Wyjaśnienia do przetargu PWiK/ST-p/7/15 (nr BZP 138872-2015 z dnia 10.06.2015r.)

W dniu 18 czerwca 2015 roku do Zamawiającego – Przedsiębiorstwa Wodociągów i Kanalizacji w Zielonce Sp. z o.o. wpłynęły zapytania dotyczące Specyfikacji Istotnych Warunków Zamówienia do przetargu nieograniczonego pn.: „Budowa sieci kanalizacji deszczowej odprowadzającej wody opadowe i roztopowe z osiedla mieszkaniowego „Poligon” o następującej treści:

Odprowadzanie wód deszczowych z osiedla Poligon (Zielonka) Zbiornik retencyjny 150m³

SCHEMAT POGLĄDOWY ZBIORNIKA

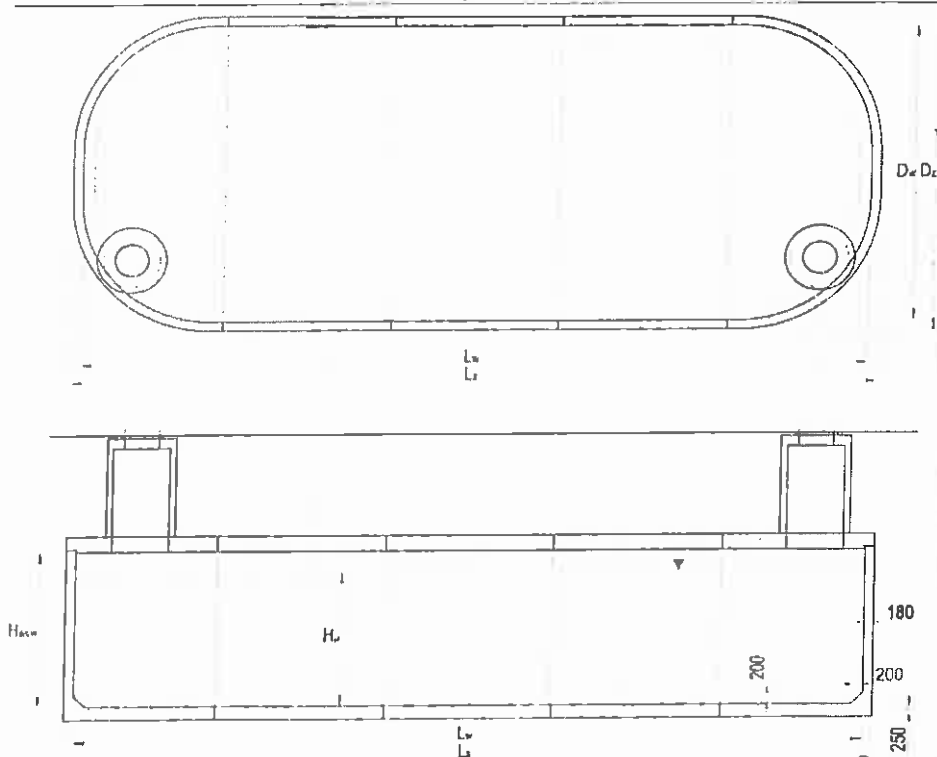
1. udostępnienie karty katalogowej zbiornika retencyjnego,
2. udostępnienie pisma Burmistrza Miasta Zielonka z dnia 20.02.2015r. w sprawie zaleceń co do sposobu odtwarzania nawierzchni po robotach kanalizacyjnych,
3. informację, czy odtworzenie nawierzchni bitumicznych (warstwa ścieralna i ewentualnie warstwa wiążąca) należy wykonać na całej szerokości jezdni czy tylko w obrębie pasa robót kanalizacyjnych."

Zamawiający przekazuje w załączeniu kartę katalogową zbiornika retencyjnego i pismo Burmistrza Miasta Zielonka z dnia 20.02.2015r.
